Bergen, 24. oktober 2019.

Justering av NVE-søknad Brakedal Settefisk AS

Endring av søknad

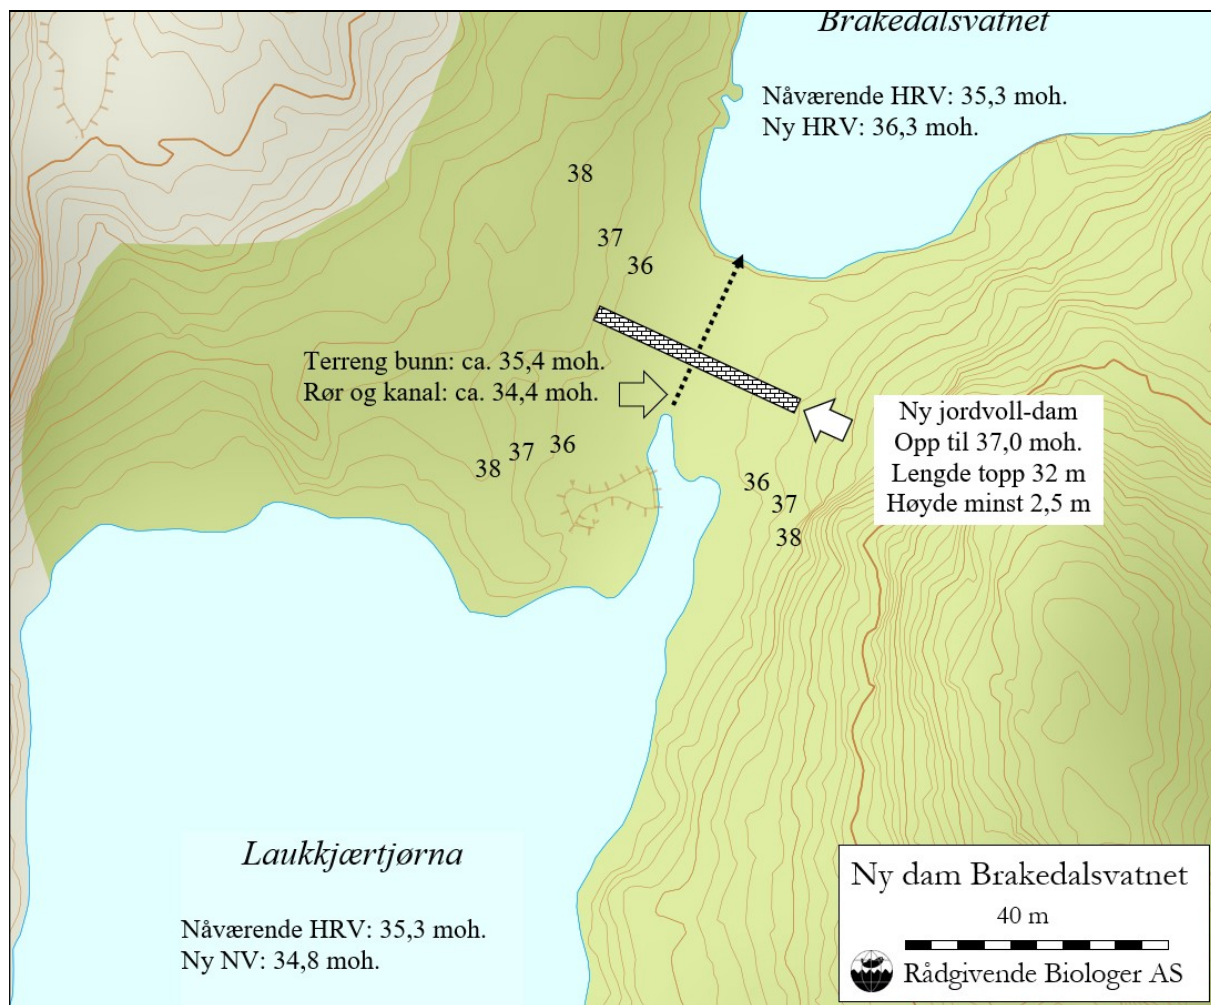
Opprinnelig ble de etter vannressurslovens § 8 søkt om tillatelse til, der siste punkt utgår:

- Heve HRV i Brakedalsvatnet fra 35,3 moh. til 36,3 moh.
- **Regulering av Laukkjærtjørna mellom HRV 36,3 moh. og LRV 34,3 moh.**

Nåværende dam i utløpet av Laukkjærtjørna fjernes/punkteres og erstattes med en ny tett dam i enden av Brakedalsvatnet ved opprinnelig vannskille mellom Brakedalsvassdraget og Hollundsvassdraget.

Kartet under viser prinsippskisse for ny jordvoll, med angitte høyder basert på kart. Ved endelig utforming må disse måles opp konkret. Det planlegges ikke med anleggsvei fram til stedet, sist gang da det ble etablert forbindelse mellom innsjøene, ble det benyttet maskin som tok seg fram i skogen. Det er her også foreslått at Laukkjærtjørna blir senket omtrent en halv meter ved åpning av nåværende dam i det opprinnelige utløpet.
